Numéro de référence : ECN-004823

AVIS URGENT : NOTIFICATION RELATIVE À LA SÉCURITÉ

FUJIFILM DR-XD1000(FDR Nano)

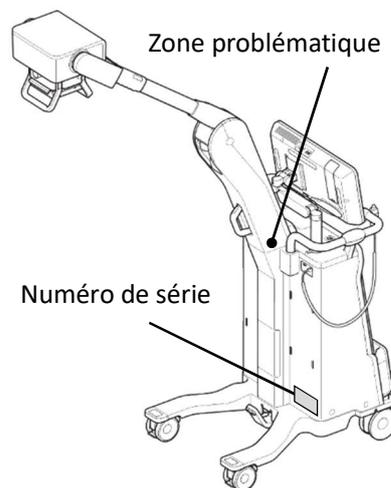
Le bras s'est brisé au niveau de la base lorsque le dispositif a été déplacé après que le système à rayons X et le bras ont été repliés pour le rangement. Il semblerait que les fissures survenues dans la partie située à l'intérieur de la base du bras se sont étendues en raison d'une utilisation répétée, entraînant finalement la rupture du bras sous la charge appliquée pour le replier.

Si la partie située à l'intérieur de la base du bras est endommagée et que le bras s'incline trop loin lors de l'imagerie radiographique, il y a un risque qu'il vienne heurter le patient.

Comme mesure corrective de sécurité sur le terrain, des éléments de renforcement seront installés pour empêcher que le bras ne s'incline trop même si la détérioration s'aggrave.

Notre représentant de service ajoutera des éléments de renforcement dans votre établissement. Nous prendrons contact avec vous très prochainement pour planifier une visite.

Annexe 1 DR-XD 1000 Inspection avant utilisation

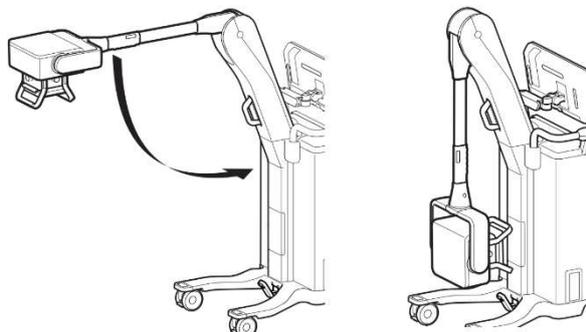
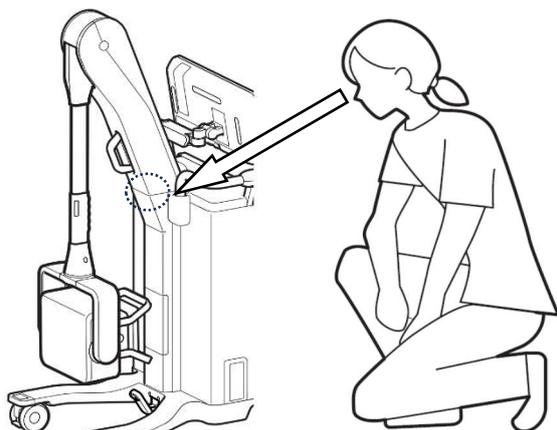
Pour éviter tout problème de santé chez les patients ou les utilisateurs jusqu'à ce que le travail de renforcement soit terminé, veuillez inspecter le dispositif avant utilisation conformément à l'annexe 1.

1. Ramener le bras dans sa position de repos.

**Présence d'un
espace
(Normal)**

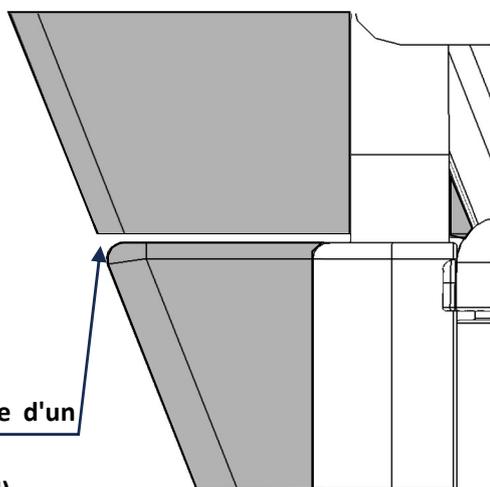
2. Depuis le côté du dispositif, vérifiez la présence d'un espace entre la base du bras et le couvercle en résine. S'il n'y a pas d'espace, veuillez cesser d'utiliser le produit et nous contacter aux coordonnées mentionnées sur la page 1.
